Vysvětlení zadávací dokumentace č. 2

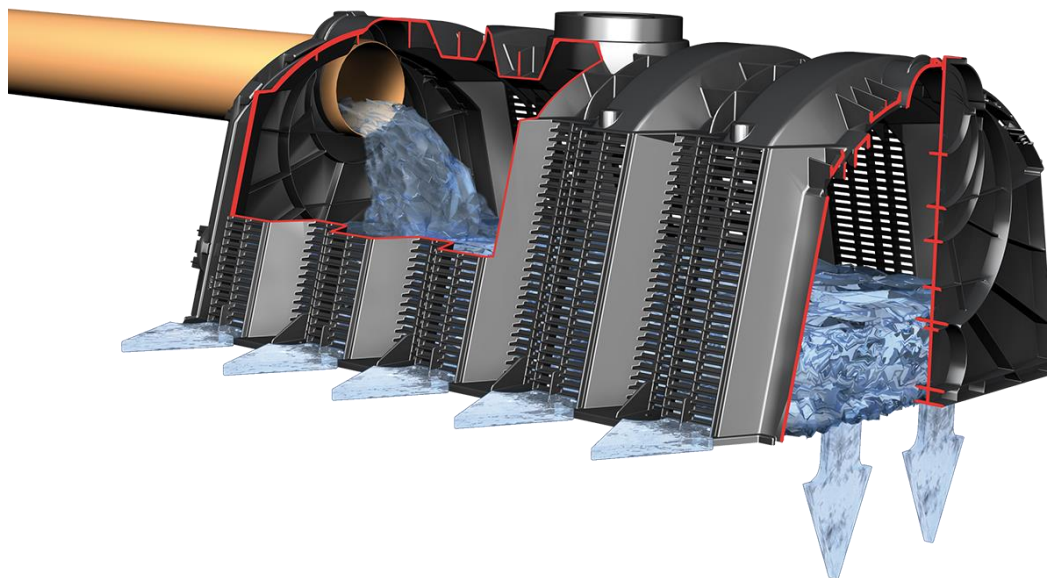
V odd. SO- 01.2.2 dešťová kanalizace je požadavek na ocenění zřízení vsakovací galerie 0,5 x 1,5 x 1,0 m (položka 21). Co si představit pod pojmem vsakovací galerie? Z PD není patrné a Technická zpráva odvodnění neřeší.
Děkuji za odpověď

Vsakovací galerie je soubor komponentů , jako např. vsakovací tunel, čelo s nátokem, uzavírací čelo apod.

Např.
